崩壊熱除去機能喪失

島根原子力発電所2号炉に係る新規制基準適合性審査の視点及び確認事項（運転停止中原子炉における燃料損傷防止対策の有効性評価：崩壊熱除去機能喪失）

第3.4.1-1図(1) 「崩壊熱除去機能喪失」の重大事故等対策の概略系統図（原子炉停止時冷却失敗，原子炉減圧及び原子炉注水）

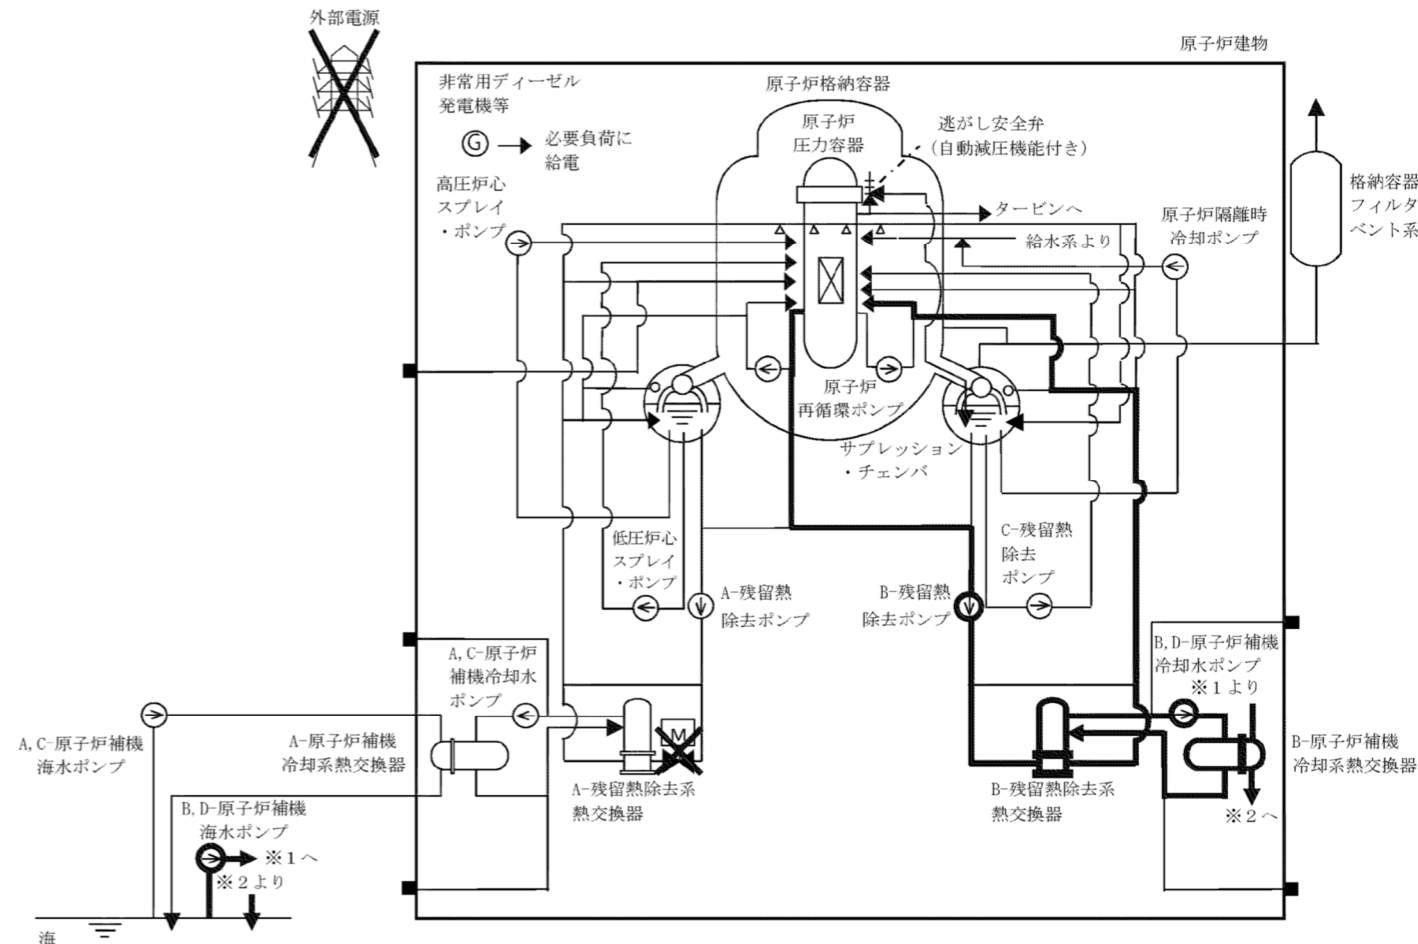
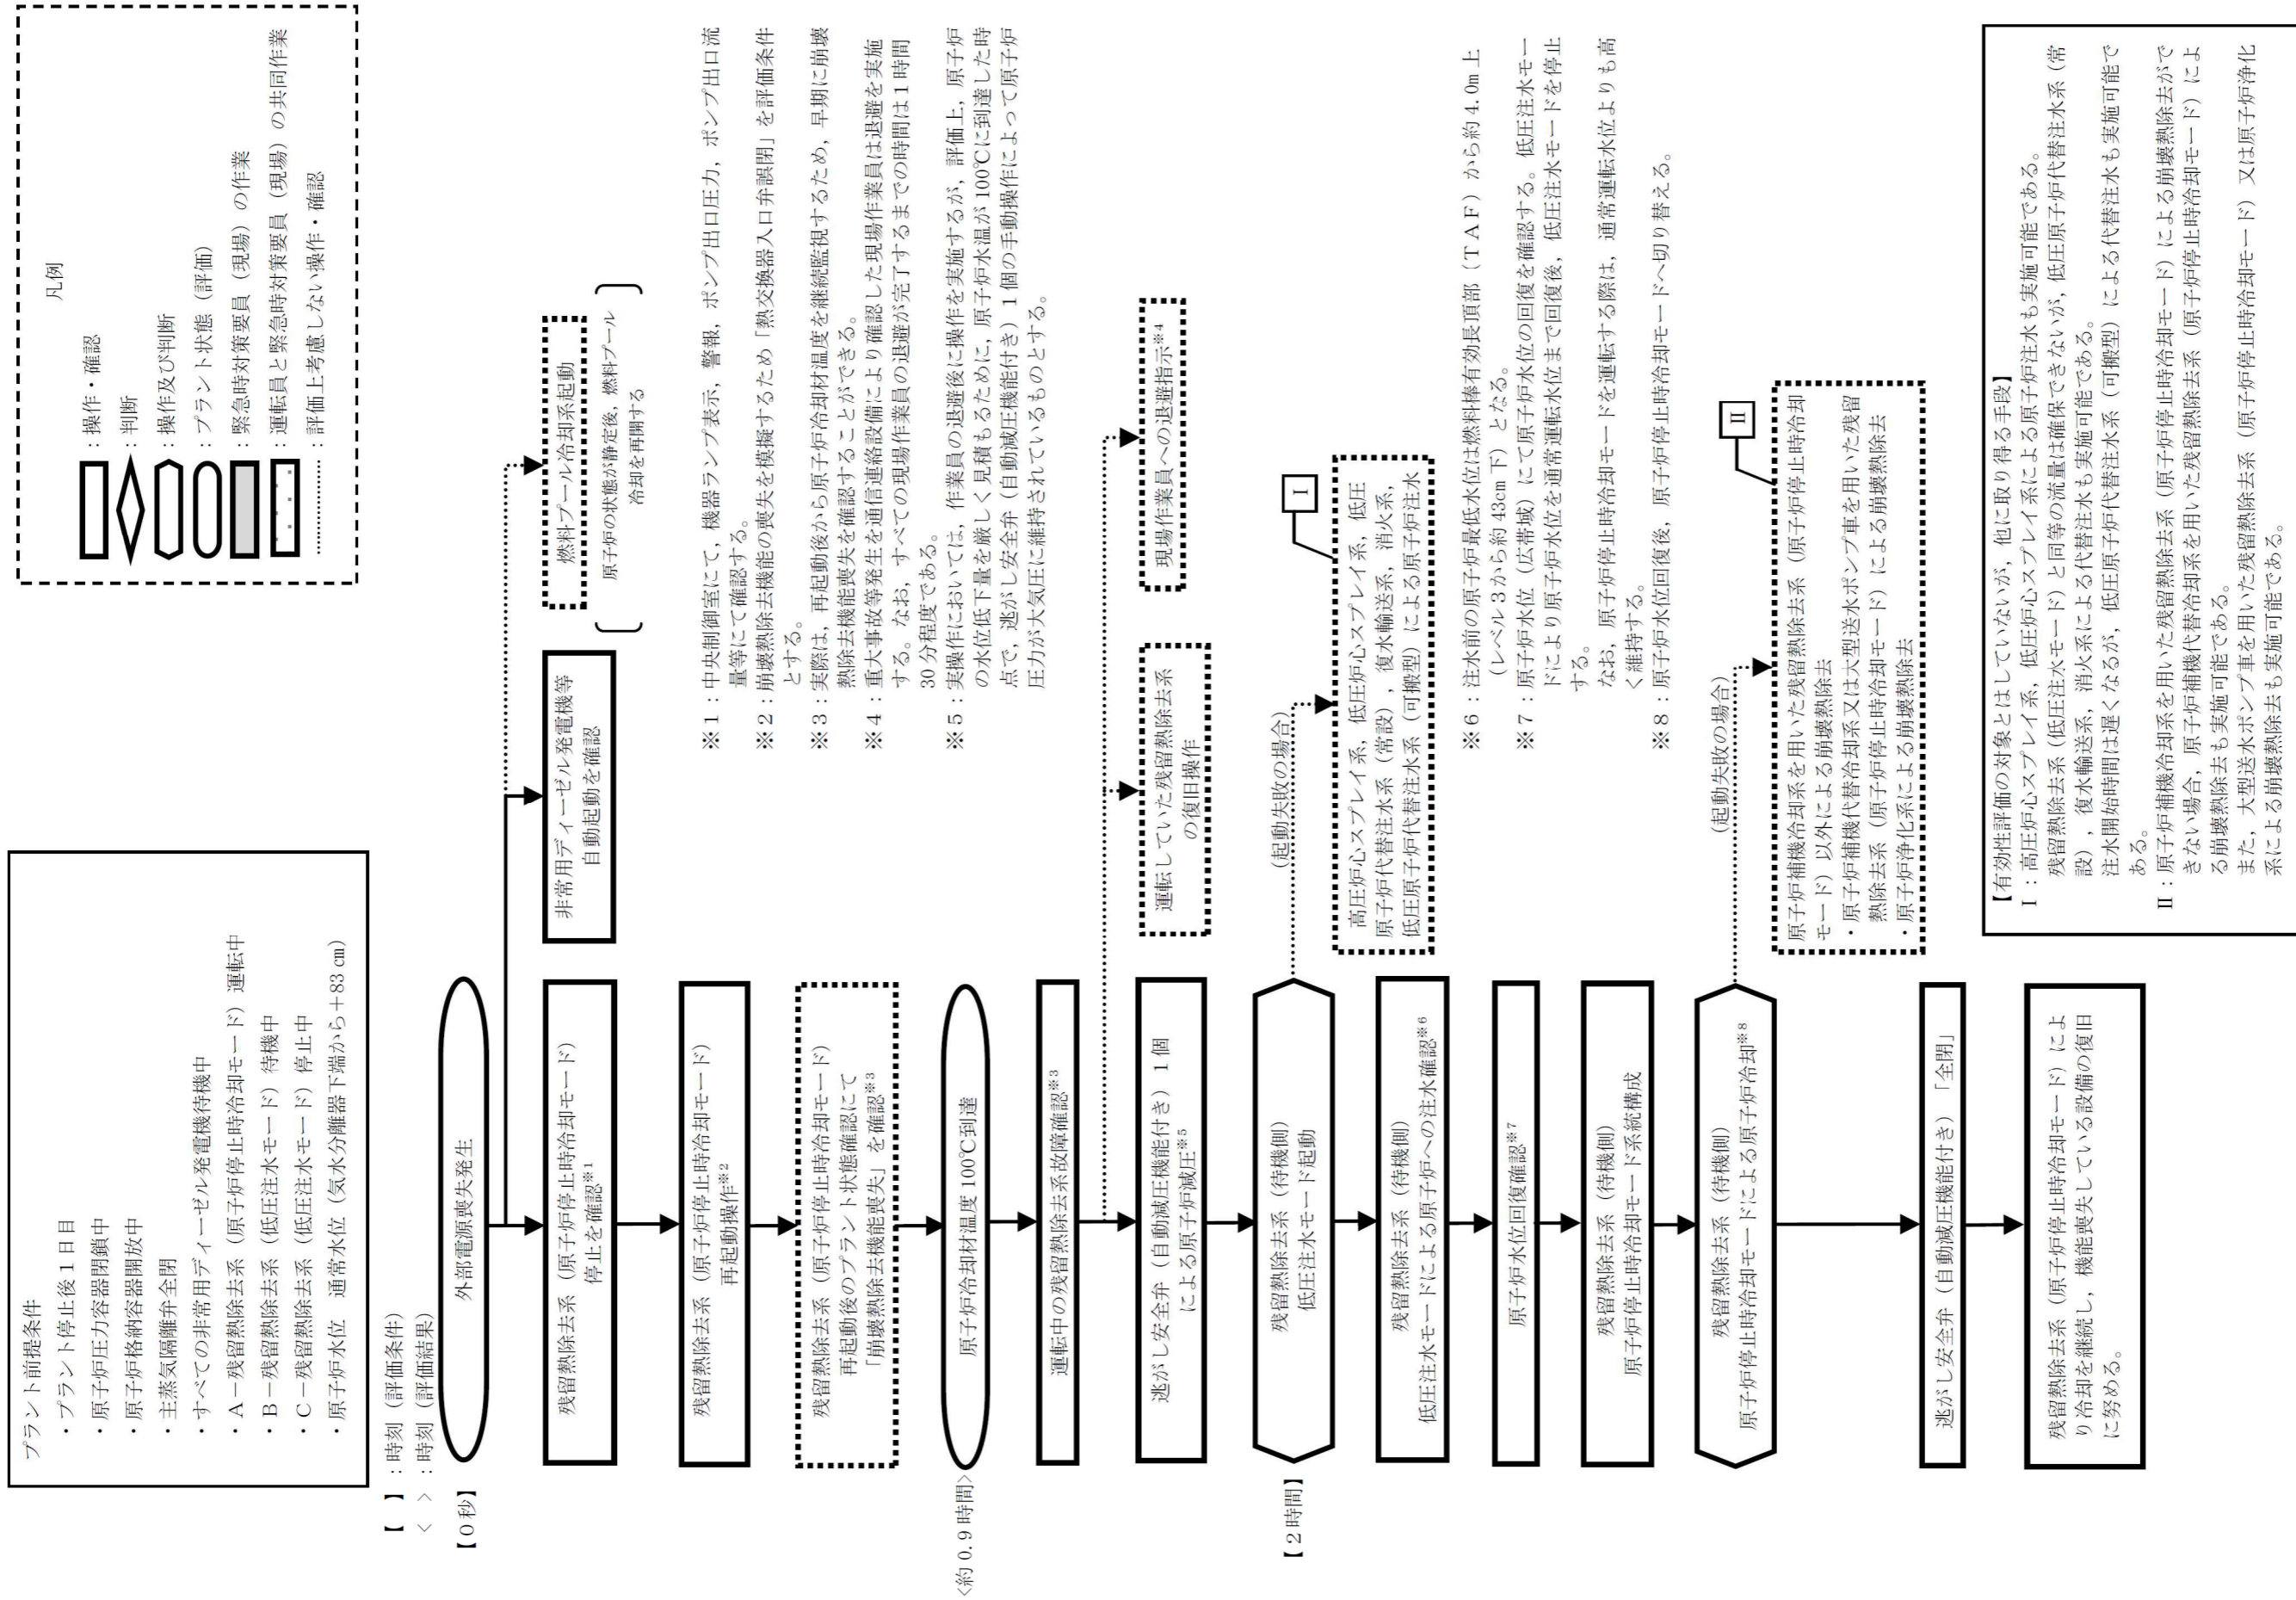
審査の視点及び確認事項	確認結果（島根2号）
<p>1-4 上記1-2(a)の「十分な対策が計画されており」とは、国内外の先進的な対策と同等のものが講じられていることをいう。</p> <p>2) 対策について、国内外の先進的な対策と同等なものであるか。</p>	
<p>3) 対策の概略系統図は整理されているか。</p> <p>(i) 対策の概略系統図において、対策に係る主要機器・配管・弁が明示されているか確認する。</p> <p><b>記載要領（例）</b></p> <ul style="list-style-type: none"> <li>有効性評価で期待する系統や設備等は太字で記載。</li> <li>設計基準事故対処設備から追加した設備や機器は点線囲みで記載。なお、技術的能力や設備側で確認できれば、有効性評価の概略系統図で点線囲みされていなくてもよい。</li> </ul>	<p>3)</p> <p>(i) 待機している残留熱除去系（低圧注水モード）による原子炉圧力容器への注水に関連する設備として、残留熱除去系（低圧注水モード）及びこれらを接続する配管や弁を含め概略系統図に示されていることを確認した。また、安定状態に向けた対策のうち、残留熱除去系（原子炉停止時冷却モード）及びこれらを接続する配管や弁が概略系統図に示されていることを確認した。</p>
<p>4) 対応手順の概要は整理されているか。</p> <p>(i) 対応手順の概要のフローチャートで、想定される事象進展や判断基準等との関係も含め、明確にされていることを確認する。</p> <p>① 対応手順の概要フロー等において、運転員等が判断に迷わないように、その手順着手の判断基準が明確にされていることを確認。</p> <p><b>記載要領（例）</b></p> <ul style="list-style-type: none"> <li>事故シーケンスの対応手順の概要（フロー）について、実際の手順上の設定と解析上の設定がわかるように記載。</li> <li>評価上、期待するもののみならず、回復操作や期待しない操作等についても記載。この際、回復操作や期待しない操作等については、評価上は考慮しないことが明確であるように記載。</li> </ul>	<p>4)</p> <p>(i) 対応手順の概要フローについて、以下のとおり確認した。</p> <p>「第3.4.1-2 図「崩壊熱除去機能喪失」の対応手順の概要」において、想定される事象進展が明確にされるとともに事象進展に沿った判断項目、操作確認項目等が示されていること、解析上は期待しない操作も含めて対応手順の概要が整理されていることを確認した。</p>

<p>(ii) 事象進展の判断基準・確認項目等が明確に示されていることを確認する。</p> <p>① 対策については、有効性評価上期待している対策だけでなく、「重大事故等防止技術的能力基準説明資料」との整合を踏まえ、自主対策設備による手順も含めて実施する対策を網羅的に含めていることを確認。</p>	<p>(ii) 事象進展の判断基準等（手順着手の判断基準、有効性評価上期待しないもの含む）について、以下のとおり「第3.4.1-2 図「崩壊熱除去機能喪失」の対応手順の概要」及び「3.4.1.1 (3) 燃料損傷防止対策」において明確にされていることを確認した。</p> <p>① 運転停止中事故シーケンスグループ「崩壊熱除去機能喪失（残留熱除去系の故障による停止時冷却機能喪失）」に係る判断基準・確認項目等  <b>崩壊熱除去機能喪失の判断</b>：運転員が、残留熱除去系の故障に起因する崩壊熱除去機能の喪失による原子炉水温の上昇等を確認した場合、崩壊熱除去機能喪失と判断する。  <b>残留熱除去系（低圧注水モード）から残留熱除去系（原子炉停止時冷却モード）への切替え判断</b>：運転員が、残留熱除去系（低圧注水モード）による原子炉水位回復を確認後、残留熱除去系（原子炉停止時冷却モード）へ切替えを行う。</p>
<p>5) 本運転停止中事故シーケンスグループ内の事故シーケンスの対応に必要な要員について整理されているか。</p> <p>(i) 個別の手順を踏まえたタイムチャートにおいて、作業項目、時系列も含めて全体的に整理されていることを確認する。</p>	<p>5)</p> <p>(i) タイムチャートは、「技術的能力 1.3 原子炉冷却材バウンダリを減圧するための手順等」、「技術的能力 1.4 原子炉冷却材圧力バウンダリ低圧時に発電用原子炉を冷却するための手順等」、「技術的能力 1.13 重大事故等の収束に必要な水の供給手順等」及び「技術的能力 1.15 事故時の計装に関する手順等」を踏まえ、以下の通り整理されていることを確認した。</p>

第3.4.2-1図(1) 「全交流動力電源喪失」の重大事故等対策の概略系統図  
(原子炉減圧及び原子炉注水)

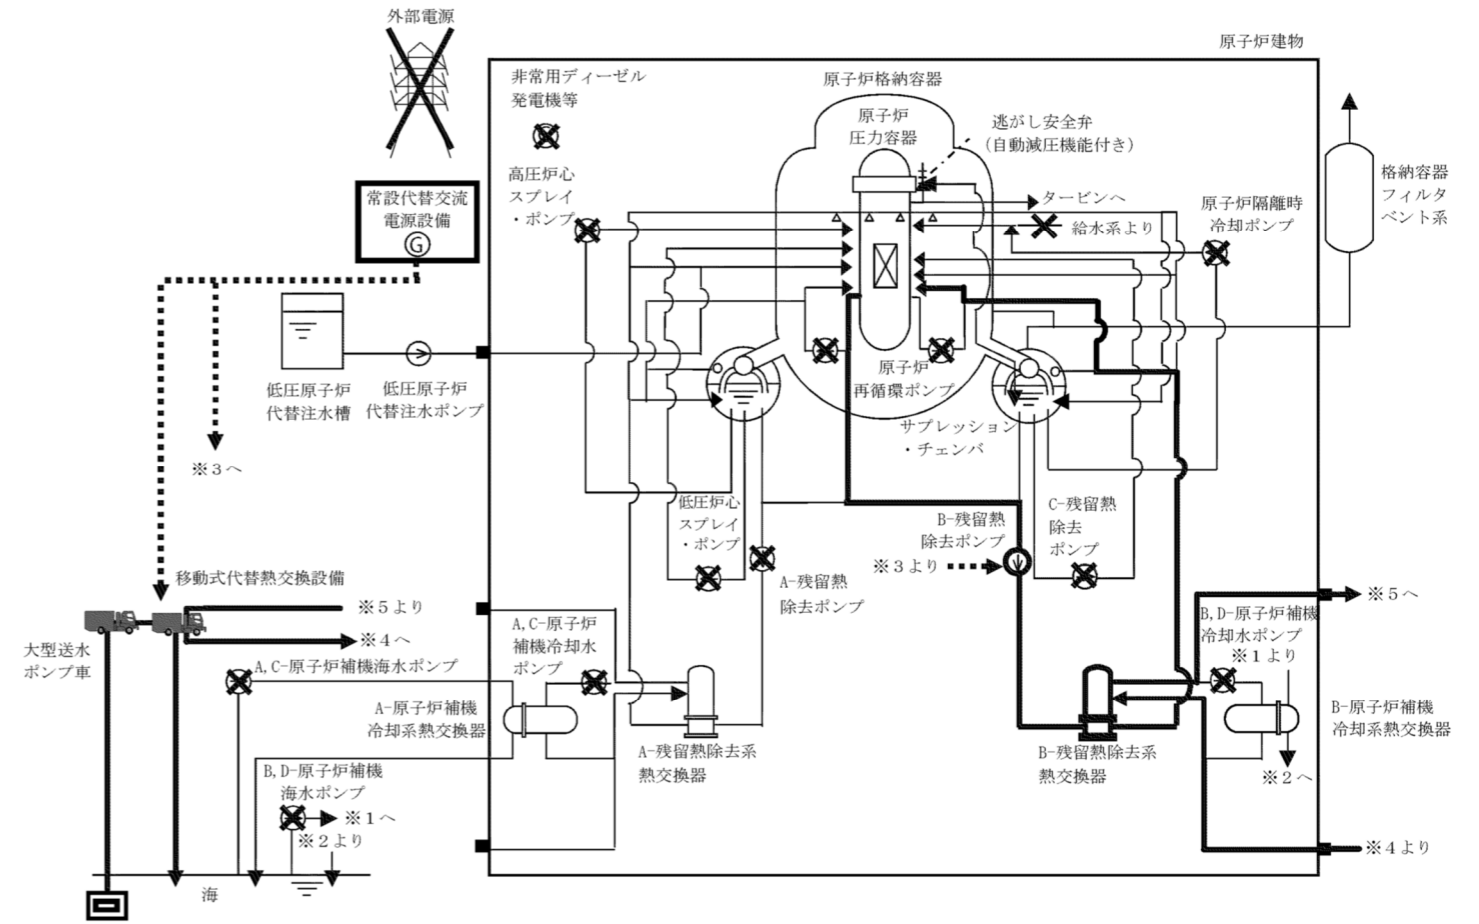
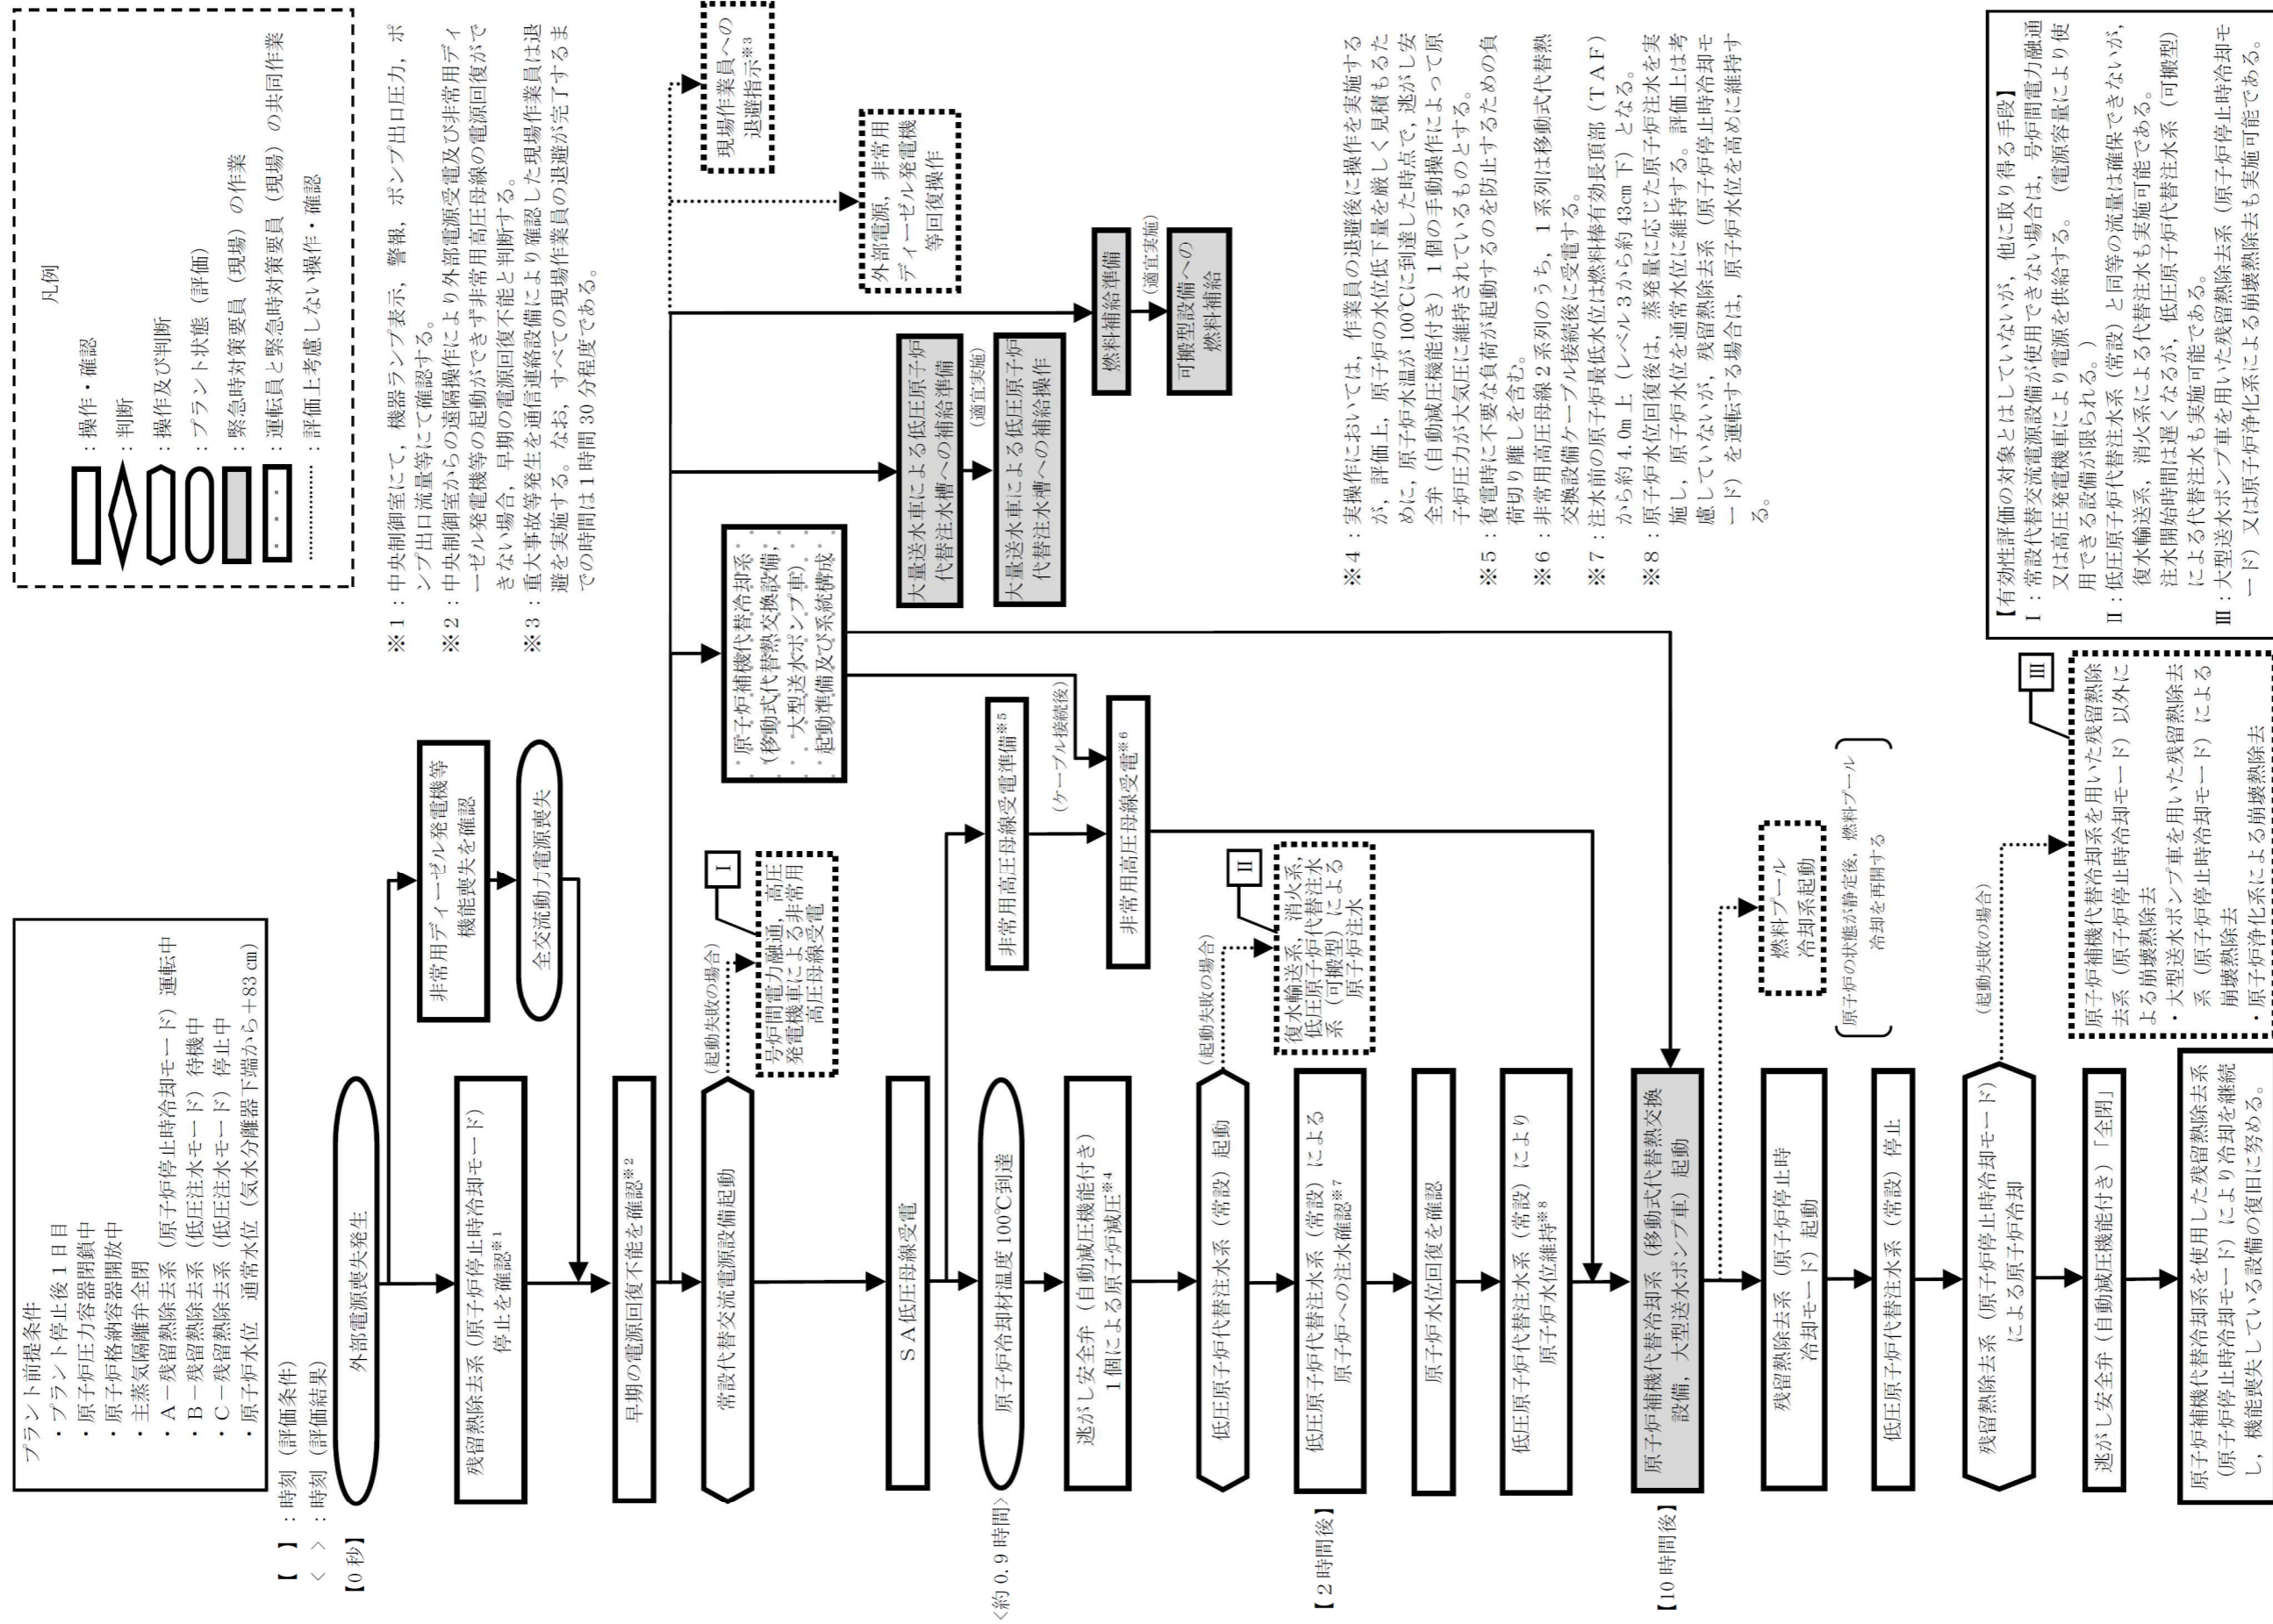
<p>（ii）事象進展の判断基準・確認項目等が明確に示されていることを確認する。</p> <p>① 対策については、有効性評価上期待している対策だけでなく、「重大事故等防止技術的能力基準説明資料」との整合を踏まえ、自主対策設備による手順も含めて実施する対策を網羅的に含めていることを確認。</p>	<p>（ii）事象進展の判断基準等（手順着手の判断基準、有効性評価上期待しないもの含む）について、以下のとおり明確にされていることを確認した。</p> <p>① 運転停止中事故シーケンスグループ「全交流動力電源喪失」に係る判断基準・確認項目等</p> <p><u>全交流動力電源喪失の判断</u>：中央制御室にて、機器ランプ表示、警報、ポンプ出口圧力、ポンプ出口流量等にて確認</p> <p><u>早期の電源回復不能</u>：中央制御室からの遠隔操作により外部電源受電及び非常用ディーゼル発電機等の起動ができず非常用高圧母線の電源回復ができない場合、早期の電源回復不能と判断する。</p> <p><u>原子炉安定状態確認</u>：原子炉水位維持及び原子炉水位回復後は蒸発量に応じた注水を実施する。</p> <p><u>残留熱除去（原子炉停止時冷却モード）への切替え判断</u>：原子炉補機代替冷却系の準備が完了後、残留熱除去系（原子炉停止時冷却モード）の起動操作を実施する。</p>
